Vos références : Numéro de l'AR du dossier déposé sur Service-public : **DIOTA-230223-144206-507-078**

Objet : Projet d'aménagement du lotissement « Côté Sud » sur la commune de CHEVIGNY-SAINT-SAUVEUR -
Avis du bureau de la commission locale de l'eau du bassin de la Tille

Plan indicatif de zonage de gestion des eaux pluviales

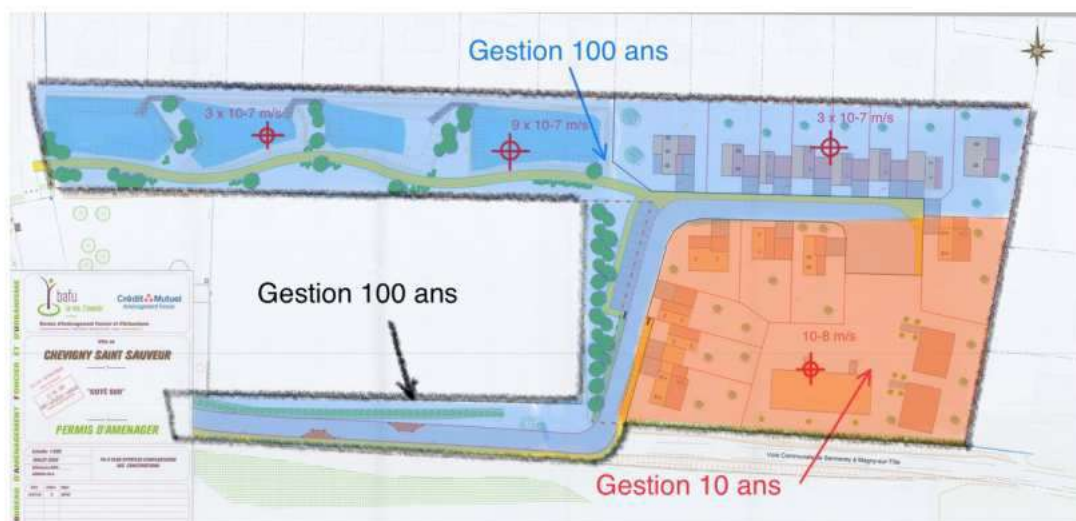
Le dossier loi sur l'eau présenté est confus concernant la pluie de référence qui doit être gérée.

Attendu que la commune de CHEVIGNY-SAINT-SAUVEUR dispose d'un PPRI et conformément à l'article n°6 du règlement du SAGE, l'ensemble des ouvrages de gestion des eaux pluviales doivent être dimensionnés pour gérer une pluie centennale d'une durée de 30 min à 24h.

Cependant, le dossier annonce une gestion d'une pluie décennale pour une partie des lots (extrait ci-après).

Le dossier de déclaration présenté manque de clarté et ne permet pas de vérifier si les ouvrages de gestion des eaux pluviales ont été suffisamment dimensionnés. Notamment, il subsiste un doute qui doit être levé sur la gestion réellement prévue pour la zone « gestion 10 ans » : la pluie centennale qui s'écoule sur cette zone de « gestion 10 ans » sera-elle gérée dans les bassins de pluie ?

➔ **Le bureau de la CLE souhaite que le pétitionnaire présente un projet conforme à l'article 6 du règlement du SAGE de la Tille et qui ne laisse pas de place à une quelconque ambiguïté concernant la pluie de référence qui doit être gérée.**
